# Risiken und Auswirkungen eines Brandes bei Stuttgart 21

## und Bewertung des aktuellen Brandschutzkonzepts der DB AG

Dipl. Ing. Hans Heydemann, Stuttgart  
Dr. Christoph Engelhardt, München

Aktionsbündnis gegen Stuttgart 21 / Oktober 2018

Abb. 2.1.2 **Nottreppenhäuser** auf dem Bahnsteig gem. 6.PÄ, v. EBA genehmigt 04/2015

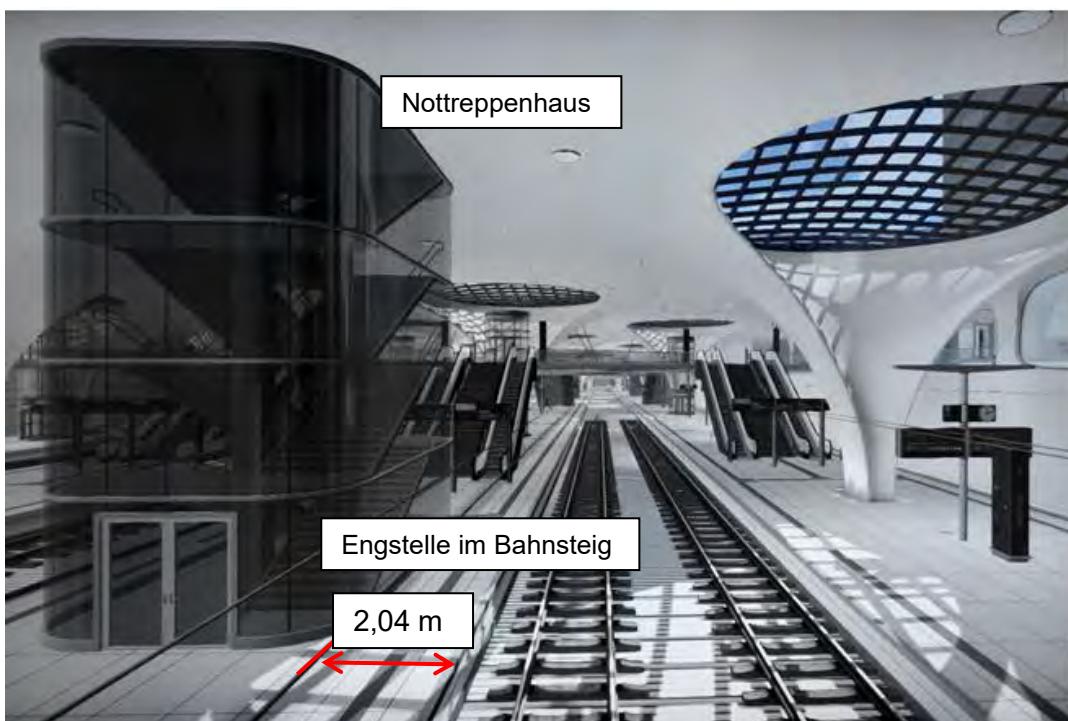
Diese Lösung wurde u.a. von der Feuerwehr beanstandet, weil die Ausstiege ins Freie zwischen den Lichtaugen liegen, über die der Rauch austreten soll, so dass die Flüchtenden in die verrauchten Bereiche hineingeführt worden wären. Zudem hätten diese Flucht-Treppenhäuser auf den Bahnsteigen weitere Engstellen von jeweils nur 2,04 m Breite bis zur Bahnsteigkante gebildet und damit sowohl den alltäglichen Bahnsteig-Verkehr als auch im Brand- und Katastrophenfall eine Flucht zusätzlich behindert.

Abb. 2.2.1 Fluchtweglängen / Ausschnitt aus Bild 8.142 „Fluchtweglänge“ BSK S. 257

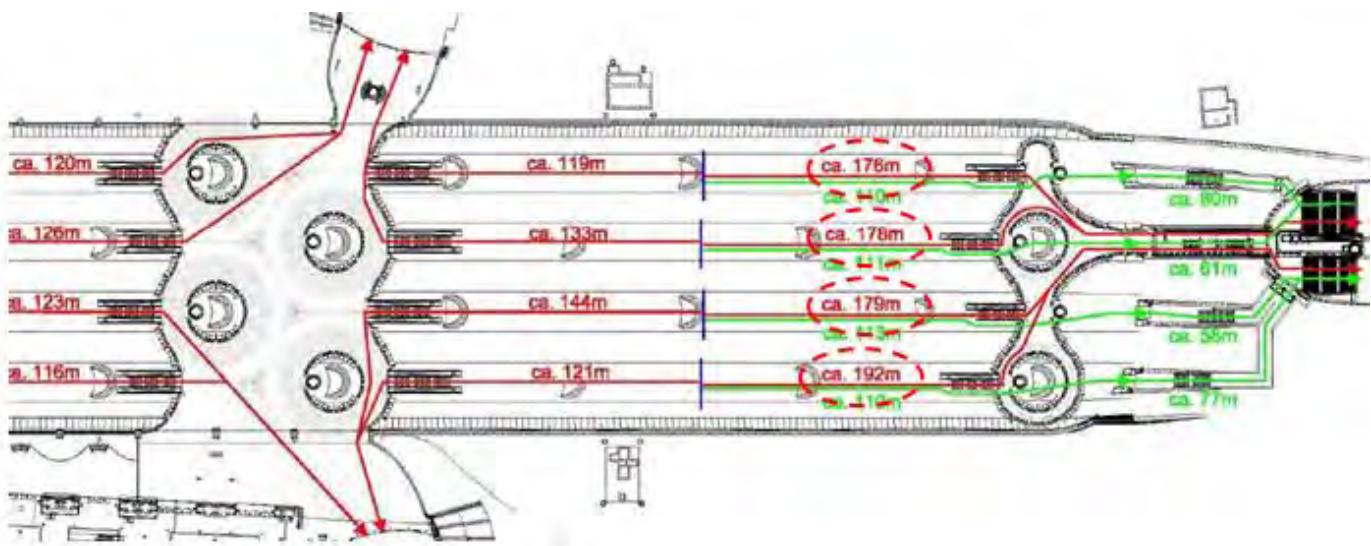
Das Verschieben der Fluchttreppen an die Bahnsteigenden verlängert nämlich die Fluchtwege für die meisten Reisenden ganz erheblich (s. Abb. 2.2.1) und begünstigt und verstärkt die Staubildung an den davorliegenden Treppenblöcken beträchtlich, was die Räumung erschwert und die Räumzeit deutlich verlängert.

Abb. 2.3.1 „**Fluchttreppen** **Nordkopf**“ / Längsschnitt  
– Planausschnitt aus Zeichng. 7.1.5.28

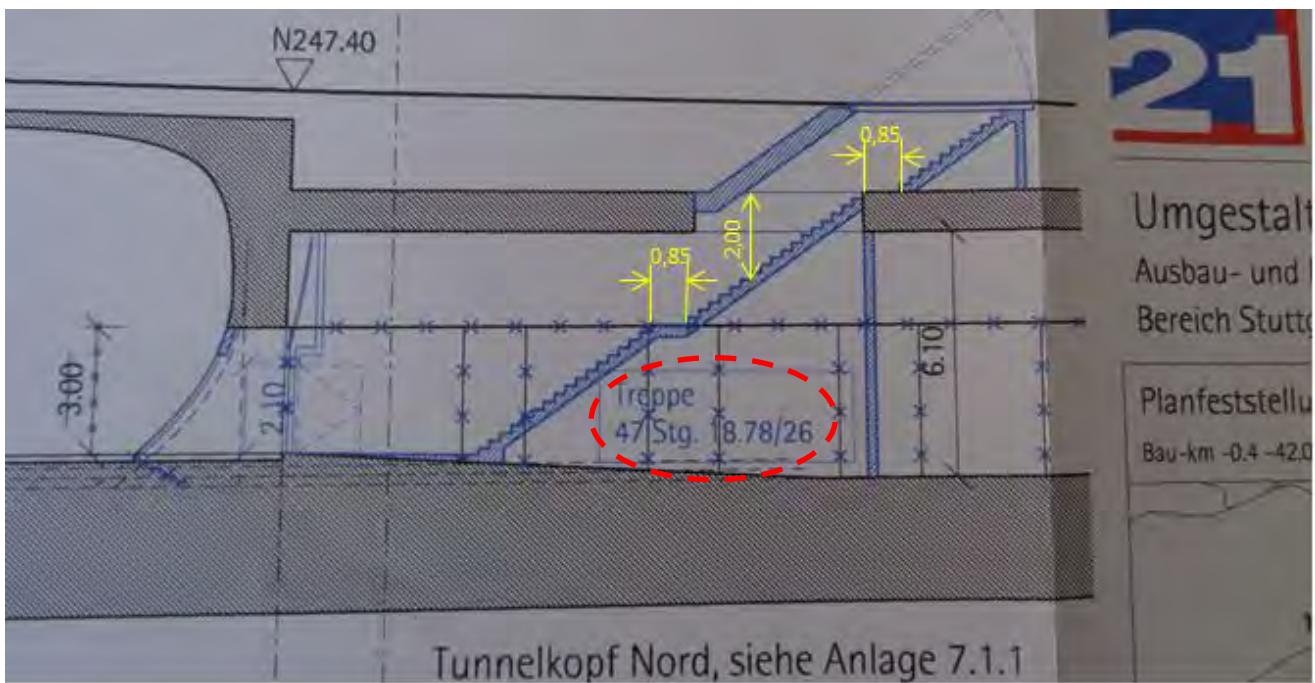
Diese Fluchttreppen sind jedoch zu steil und zur Entfluchtung größerer Menschenmengen nicht geeignet, s. hierzu nachfolgenden Längsschnitt Abb. 2.3.1 „Fluchttreppen Nordkopf“. Die hier jetzt vorgesehene Breite der Trittstufen ist mit 27 cm (Südkopf) bzw. 26 cm (Nordkopf) viel zu schmal. Die Länge eines handelsüblichen Schuhes Gr. 41/42 liegt bei 30 cm; ein erwachsener Normalbürger könnte auf einer solchen Treppe mit einer Stufenbreite von nur 26 oder 27 cm nicht voll auftreten; es besteht die Gefahr des Stolperns mit Abrutschen und Stürzen. Stürzt auch nur einer, reißt er alle andern mit sich oder liegt ihnen im Wege.

Solche steilen Treppen mit zu schmalen Stufen sind unfallträchtig und kommen als Fluchttreppe, über die mehrere tausend Menschen flüchten sollen, nicht in Betracht. Die übliche Stufenbreite von Treppen beträgt  $b = 32 \text{ cm}$ , die Stufenhöhe  $h = 16\text{--}17 \text{ cm}$ . Die Steigung einer üblichen Treppe mit  $h/b = 16/32 \text{ cm}$  beträgt 50 %; die der hier vorgesehenen Fluchttreppen mit  $h/b = 18.78/26 \text{ cm}$  aber 72,5 %, d.h. knapp anderthalbmal so steil. Für eine Kellertreppe in einem Einfamilien-Wohnhaus mag das vielleicht noch hinnehmbar sein; für eine Fluchttreppe, über die mehrere tausend Menschen flüchten müssen, ist das ausgeschlossen.

Damit kommen Stufenbreiten von nur 26 oder 27 cm, die kein volles Auftreten erlauben, für Fluchttreppen zur Entfluchtung mehrerer tausend Menschen nicht infrage. Dafür ist das Einhalten der Mindestanforderung nach DIN 18065 nicht ausreichend; nach v.g. DGUV-I 561 S. 15 sind 30–32 cm Stufenbreite erforderlich.

Abb. 2.4.1 **Fluchttreppe mit Falltür im Südkopf / Ausschnitt aus Zeichng. 7.1.5.26 2C „Längsschnitt“**

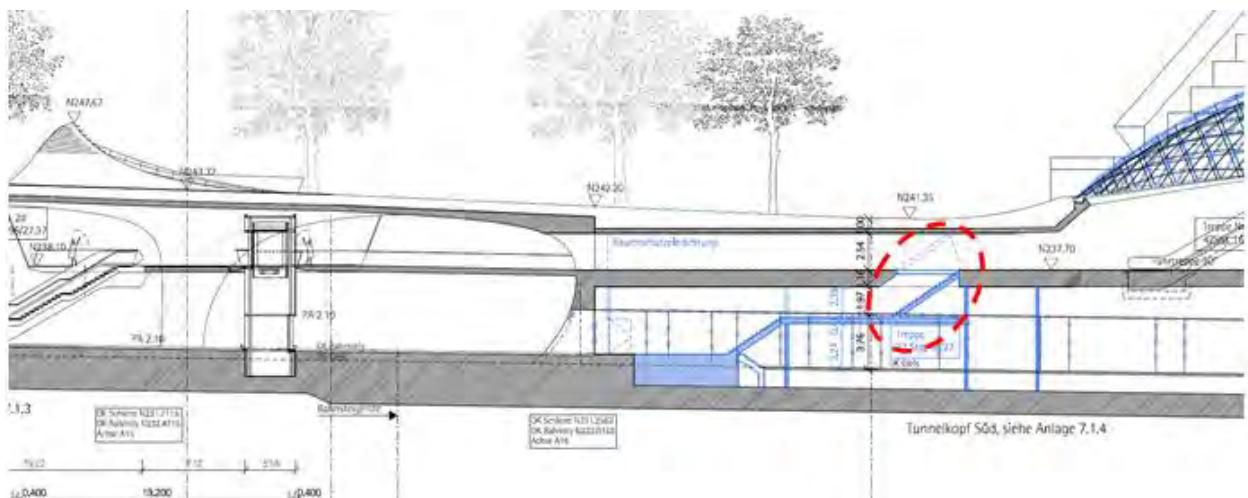
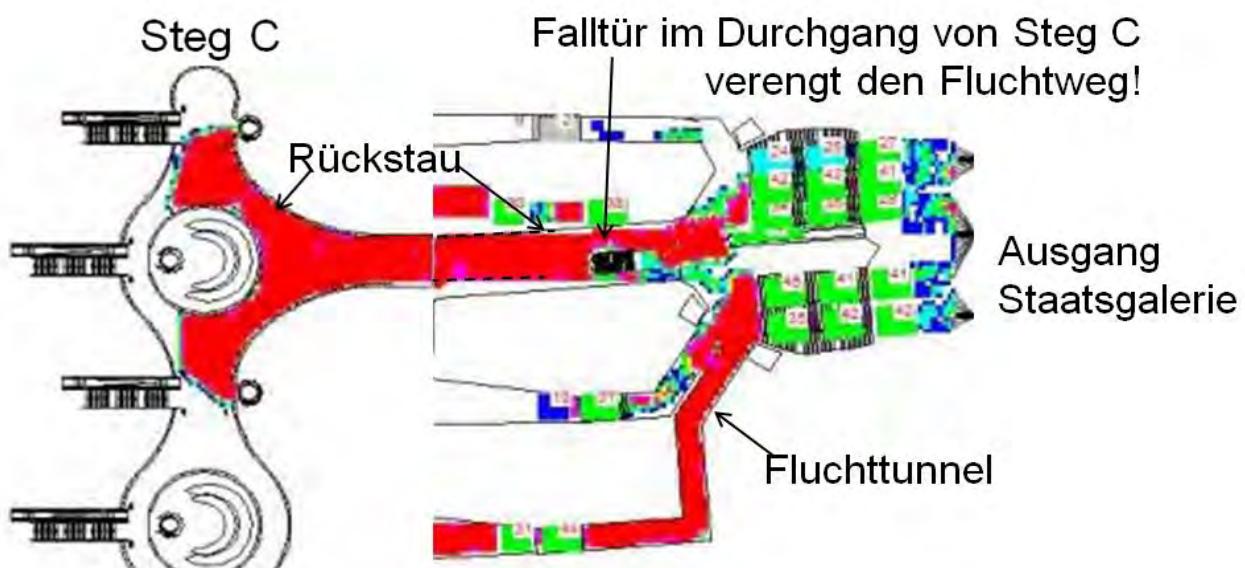
Diese Falltür stellt eine erhebliche Verengung des Fluchtweges vom Steg „C“ dar, die im Evakuierungsfall hier eine nicht tragbare Staubildung zur Folge hat, siehe vorstehende Abb. 2.4.2 sowie die Simulationsbilder auf S. 135 – 141 im BSK<sup>04)</sup>.

Abb. 3.4.1 **Rollstuhl-Warteplätze** vor Fluchttreppe Nord / Ausschnitt aus Zeichng. 10.2.8

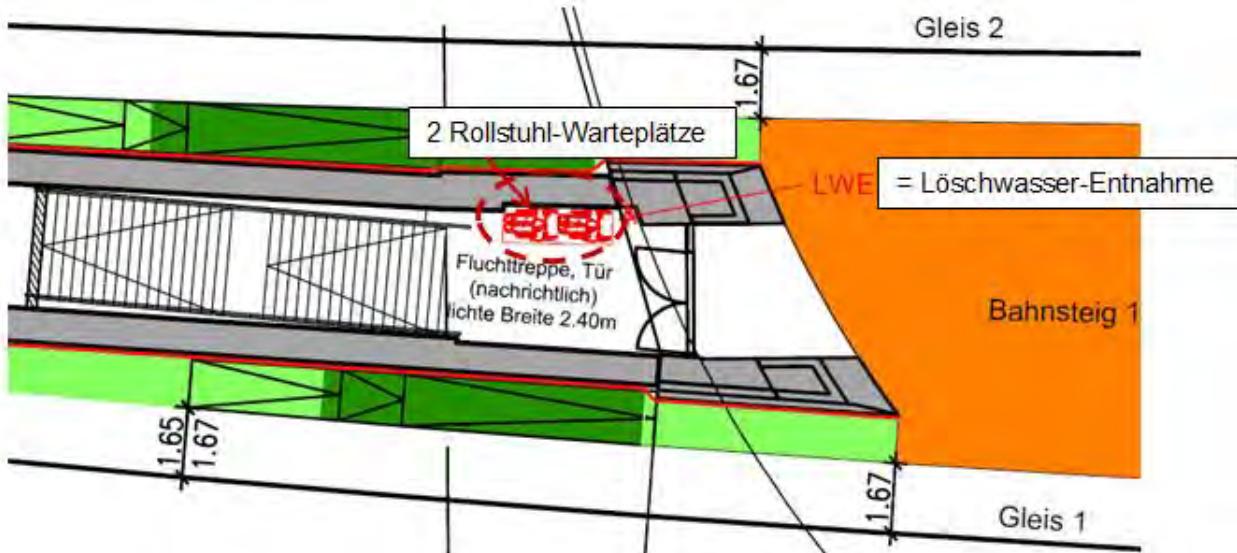
Die tatsächlich vorgesehene Anzahl der Rollstuhl-Warteplätze in den als „gesichert“ angesehenen Zugangsräumen zu den Fluchttreppen an den beiden Bahnsteigenden wird nicht genannt und ist nur aus den „Rettungsplänen“ ersichtlich. Danach sind lediglich zwei Rollstuhl-Warteplätze am Nordkopf und nur drei am Südkopf vorgesehen, s. nachstehenden Planausschnitt Abb. 3.4.1. Das ist bei weitem unzureichend.

Das Brandschutzkonzept verweist auf Erhebungen der DB, wonach von „einer Gleichzeitigkeit von max. 2 – 3 Rollstuhlfahrern pro Bahnsteig auszugehen“ ist (BSK<sup>04)</sup> S. 98), was bei 4.000 Personen, die im Ernstfall vom Bahnsteig flüchten müssen, angesichts des steigenden Anteils von Menschen mit Behinderungen erheblich zu gering ist.

Abb. 4.2.1 **Brandverlauf** nach DB-Anwenderhandbuch 2010  
aus: „Brandschutzkonzept Bahnhofshalle“ S. 49 / BPK Stand 22.4.2016

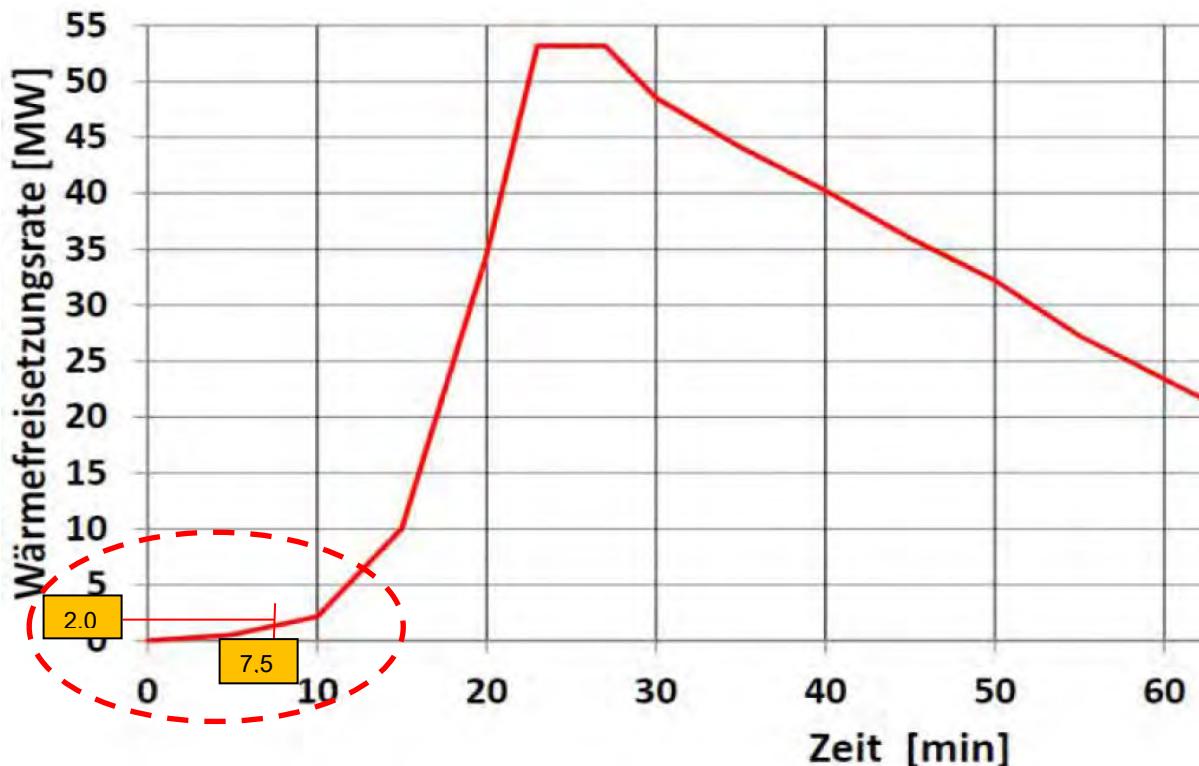
versuchen, die den Vollbrand bereits 10 Minuten nach Brandbeginn erwiesen haben, s. nachfolgende Abb. 4.2.2 mit den Energiefreisetzungsrationen für Schienenfahrzeuge, abgeleitet aus den EUREKA-Versuchen [Bild 8/1 aus „Brandschutz in Fahrzeugen und Tunneln des ÖPNV“<sup>09</sup>) S. 465 / VDV 2005].

Dass Schienenfahrzeuge der DB so viel langsamer abbrennen sollen als die in brandtechnischer Hinsicht gleichartigen Stadtbahn- und U-Bahn-Wagen des ÖPNV, ist nicht nachvollziehbar. Die Gültigkeit der Bemessungsbrandkurve der DB muss in Frage gestellt werden.

Abb. 5.6.1 Öffnbare Flächen Lichtauge /Brandschutzkonzept BSK<sup>04)</sup> Abschn. 8.2.5.2.6, S. 154

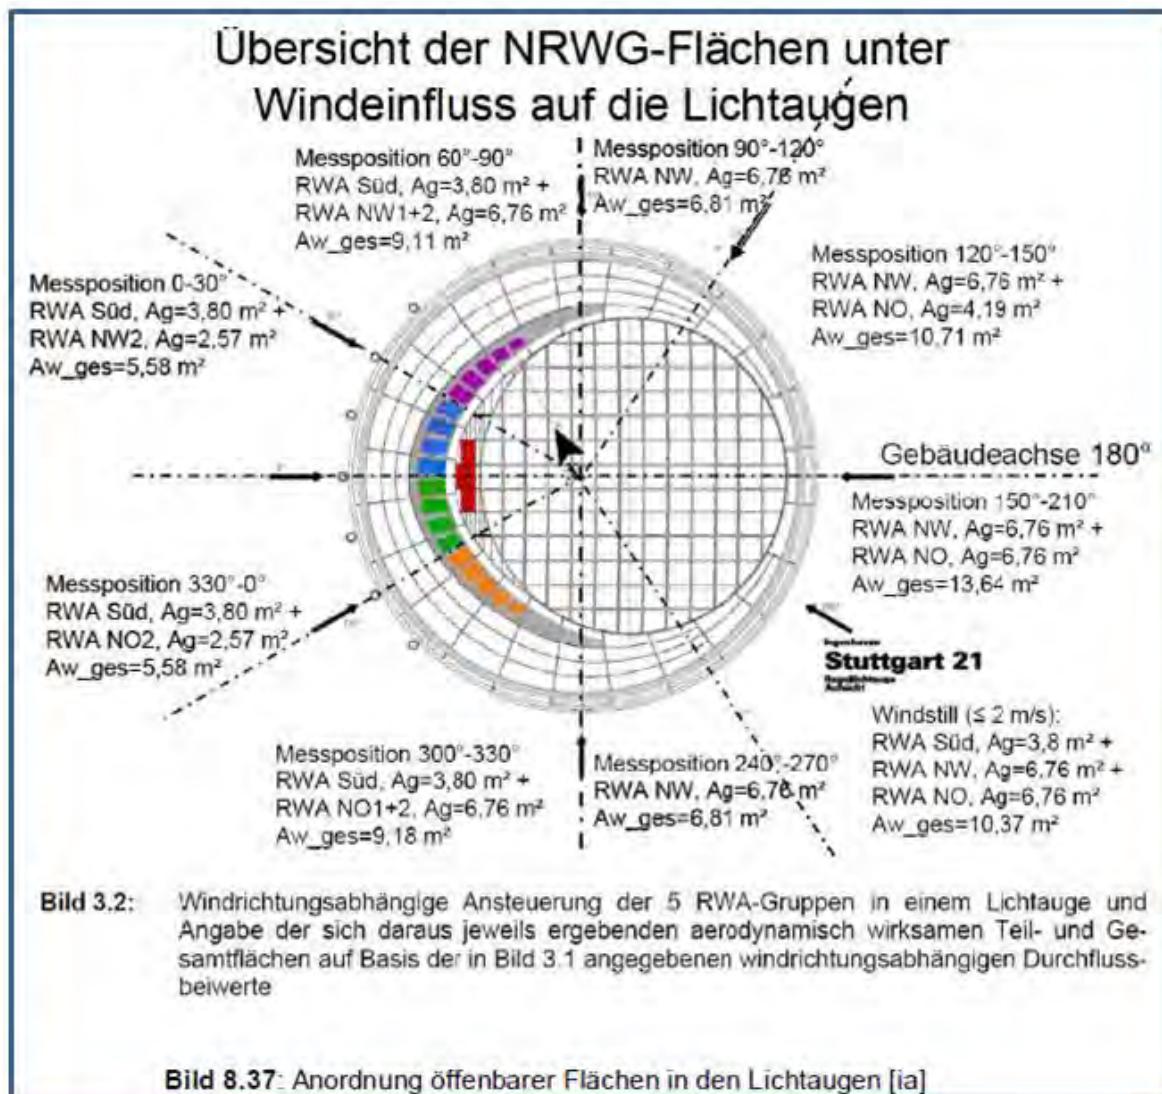
Die Angaben von BPK sind um bis zu 74 % größer als möglich und damit falsch.

Abb. 6.1.2 **Schwallbauwerk Süd**, Grundriss Zwischenebene für Gebläse-Aufstellung,  
Ausschnitt aus DB-Plan Anlage 7.1.4.8 „Schwallbauwerk Süd“ als **leerer Plan**.

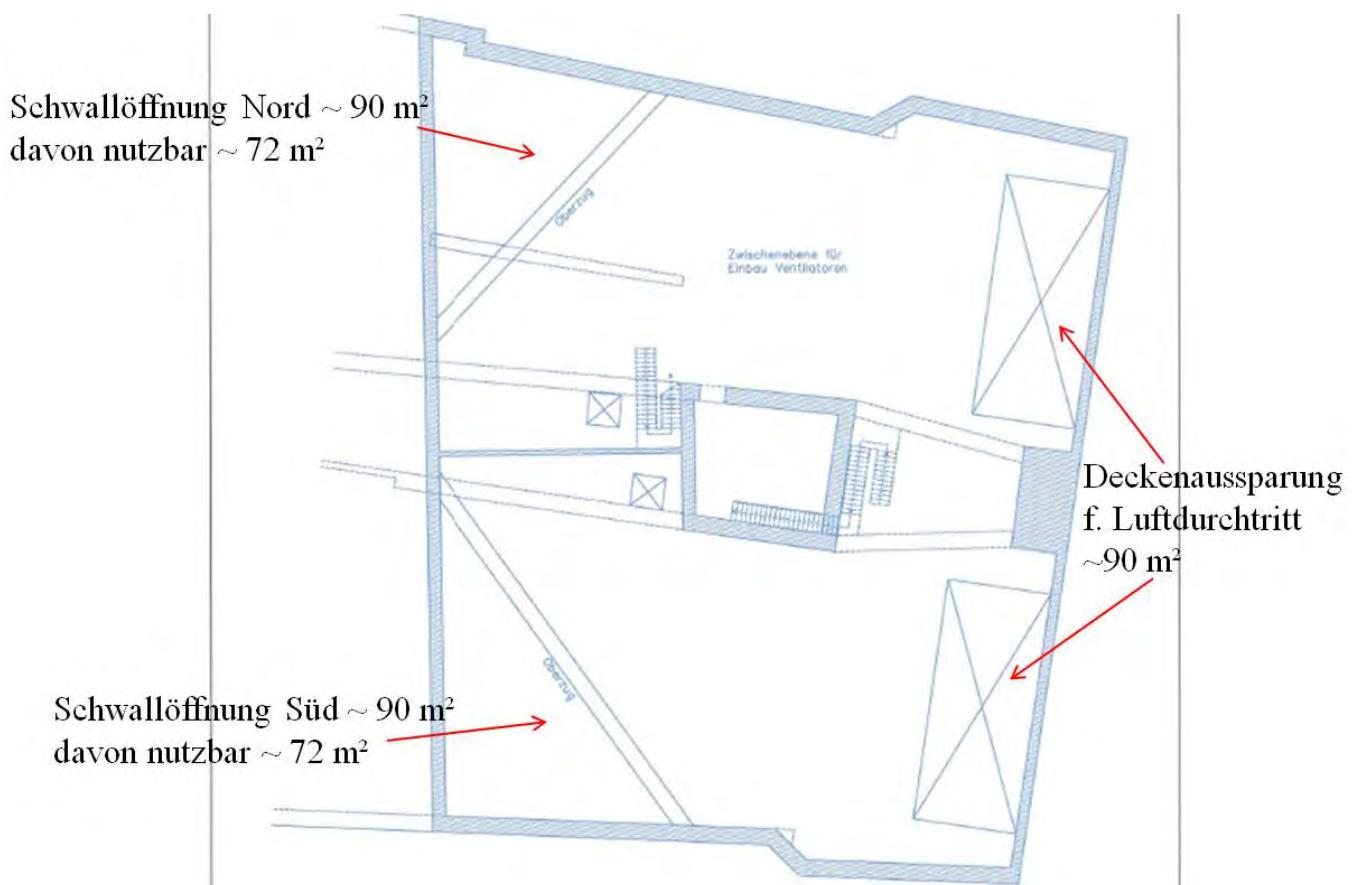
Die Planung der gesamten technischen Ausrüstung, für die das Bauwerk errichtet werden soll, liegt bis heute nicht vor; selbst die wenigen Angaben aus der „Entwurfsplanung“ von HBI Haerter AG<sup>28]</sup> v. 24.11.2014 blieben unbeachtet. Die DB PSU hatte hierzu lediglich einen Plan mit vier großen Decken-Öffnungen und einer ansonsten leeren Fläche als Planänderungs-Unterlage eingereicht, s. nachstehende Abb. 6.1.2:

Wie bereits erwähnt, sind in den Plänen des Schwall- und Entrauchungsbauwerkes Süd, die dem Antrag auf Änderungsgenehmigung beigefügt waren, keinerlei Technische Anlagen und Ausrüstungen dargestellt, nicht einmal die zur Abgrenzung der einzelnen Bereiche zwingend notwendigen Zwischenwände, s. vorstehend in Abb. 6.1.2 auszugsweise wiedergegebenen DB-Plan Anlage 7.1.4.8 Grundriss „Zwischenebene“.

Abb. 6.3.2 EBW Süd / Aufsicht Zuluftanlagen [HBI-Studie<sup>28</sup>/Abschn. 22.10 / S. 153]

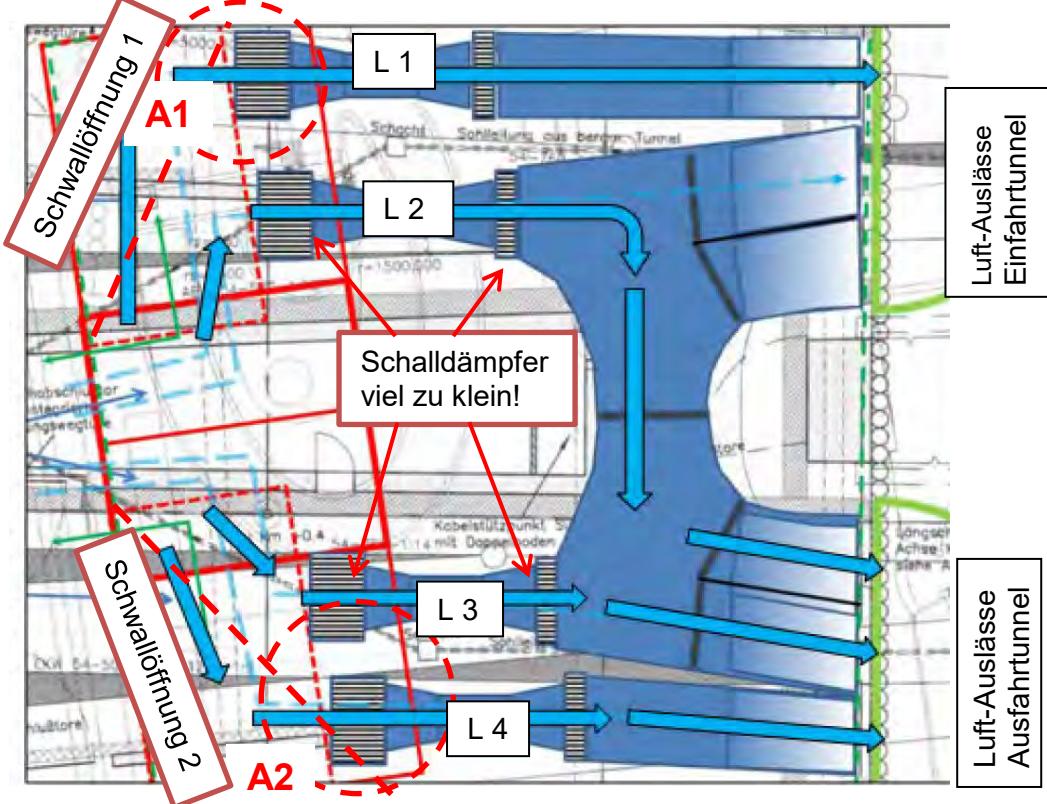
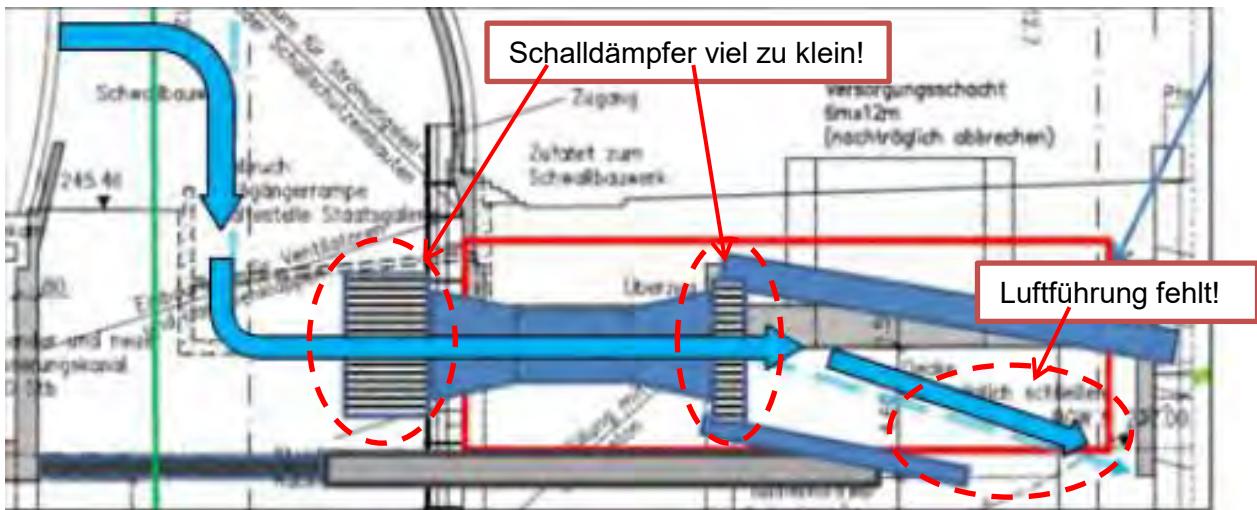
In v.g. „Entwurfsplanung“ von HBI Haerter AG<sup>[28]</sup> v. 24.11.2014 sind die Entrauchungsanlagen nur grob skizzenhaft dargestellt (Abb. 6.3.2); was als Entwurfsplanung nicht ausreicht.

Darin sind für das Schwall- und Entrauchungsbauwerk Süd die Axial-Großgebläse deutlich kürzer dargestellt als in den Entrauchungsbauwerken, für die bei gleicher Leistung HBI sogar 12 m Länge angegeben hat. Außerdem sind diese im SEBW Süd mit unzureichenden Schalldämpfern unmittelbar am Gebläse-ein- und -aus-tritt versehen, was so gar nicht möglich ist, s. nachfolgende Abb. 6.3.2 „Aufsicht“ u. 6.3.3 „Längsschnitt“ aus v.g. „Entwurfsplanung“ von HBI Haerter AG<sup>28]</sup>. Dennoch reichen diese in die (nicht dargestellte) Schwallluftöffnung hinein.

Die Sinnhaftigkeit der in der sogen. „Entwurfsplanung“<sup>28]</sup> von HBI vorgesehene Luftführung auf der Druckseite der Großgebläse ist strömungstechnisch nicht nachvollziehbar. Wie aus Abb. 6.3.2 hervorgeht, ist jedem der Gebläse L1–L4 ein eigener abgetrennter Luftkanal bis zum Auslass in der Bodenöffnung zugeordnet, wobei die jeweils außen liegenden Gebläse L1 und L4 nur auf ein Drittel der Auslassöffnung arbeiten, die dazwischen liegenden Gebläse L2 und L3 hingegen jeweils auf zwei Drittel. Das macht keinen Sinn; die Austrittsgeschwindigkeiten der nebeneinander liegenden Auslässe werden sehr unterschiedlich sein (im Verhältnis 1 : 2); die Luftströmungen im Tunnel werden von den Vorgaben stark abweichend beeinflusst.
